改善箇所説明図

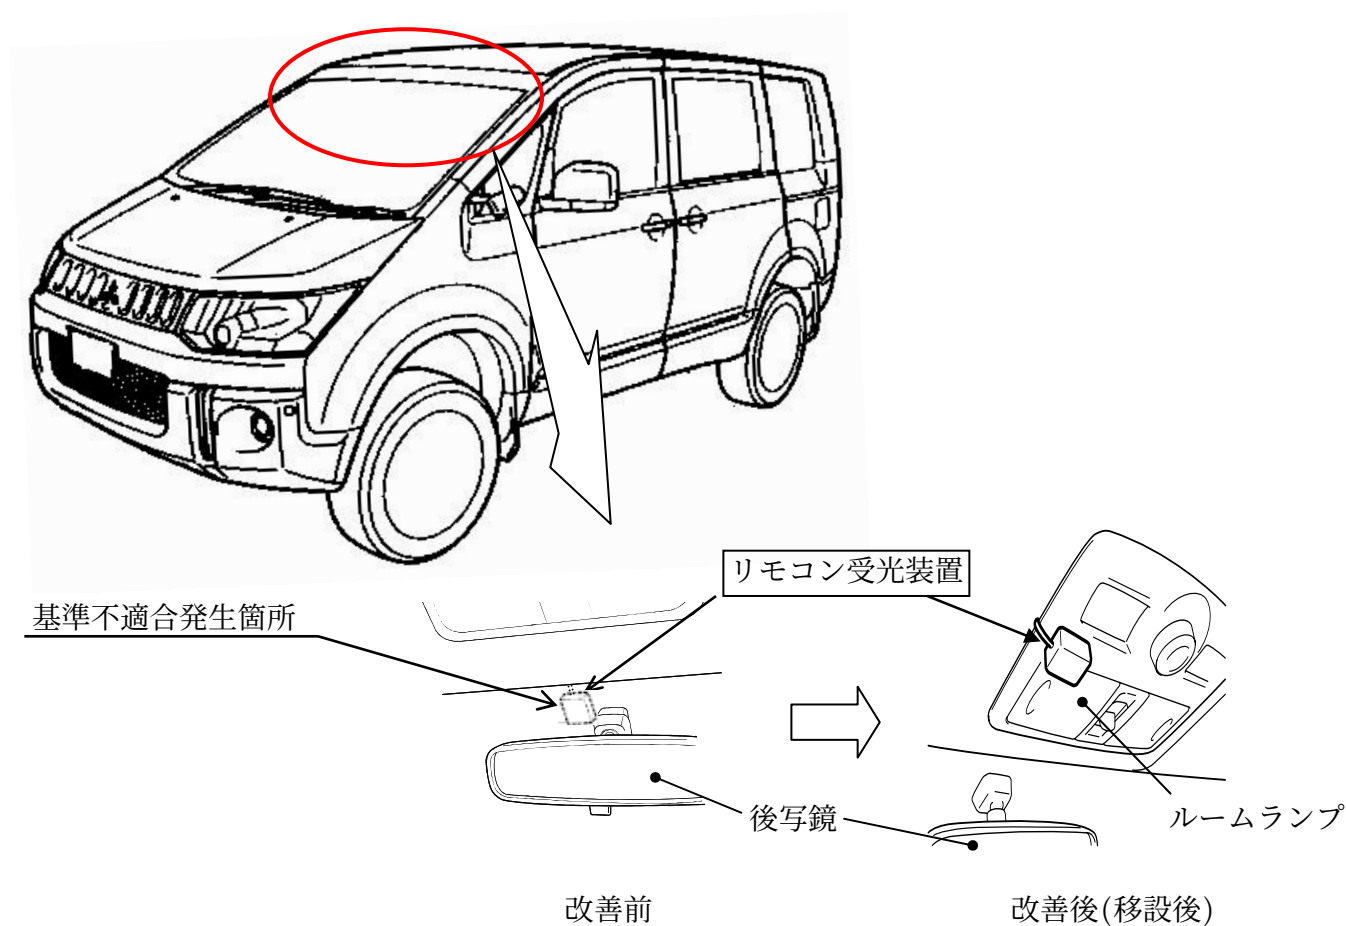
地上デジタルテレビ受信機を装着した特別仕様車において、当該受信機用リモコンの受光装置が前面ガラスに貼付けられているため、道路運送車両の保安基準に適合しない。

全車両、前面ガラスに貼付けられたリモコン受光装置を移設する。

注：図中の 内は移設部品を示す。

識別：運転席ドア側ドアチェッカー取付けボルト（上側）に、白または黄色のペイントを塗布する。
